會　議　記　錄

會 議 名 稱	大陸蘇州毅豐自動化機台設備布局討論會議	時　間	10:00~12:00 13:00~14:00
會 議 主 席	張君豪經理	地　點	2F 會議室

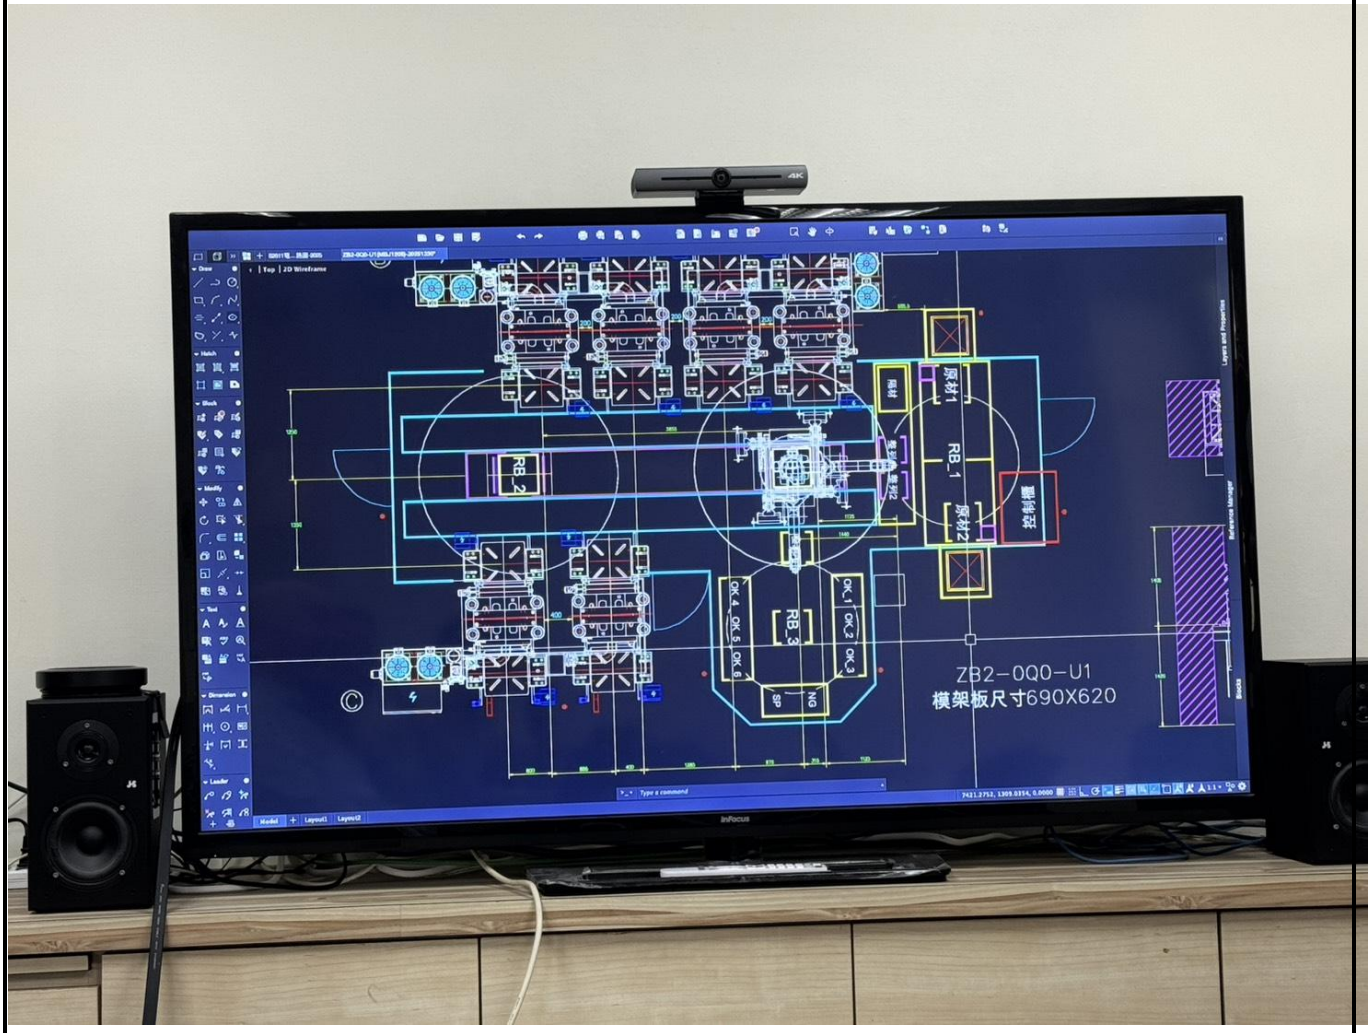
一、蘇州廠現場設備與設施準備事項
圍籬製作與安全設施：

- 依規劃圖之圍籬部分由蘇州廠安排製作。
- 有一個緊急停止開關需安裝在圍籬上(其餘安全裝置皆裝在起達與磐石設備上)。
- 現況說明：蘇州廠對目前佈局規劃圖尚未充分理解,須待現場設備實際擺設後

方可確認細節。

原設計方案：

- 底部滾輪設計,棧板手動退出至隔離平台進行更換。
- 設計原則為「不停機補料」,但並未定案是否為自動補料方案。

- 依循 **ISO** 規範,基於安全考量,作業中人員動作不可進入作業範圍內,須進行隔離。
- 需符合大陸當地法規,目前規劃採用硬體強制隔離。

- 移除多出的隔離平台,但需加入其他防護方案替代。
- 新增安全措施： 原材區預計加裝光柵防護裝置。

- 作用機制： 開啟原材區門時光柵啟動,並於 **RB1** 控制軟體內增設安全模組。

- 備註： 除非價差費用過大或光柵方案技術不可行,否則維持此更改方案。若有變動將於後續會議提出。
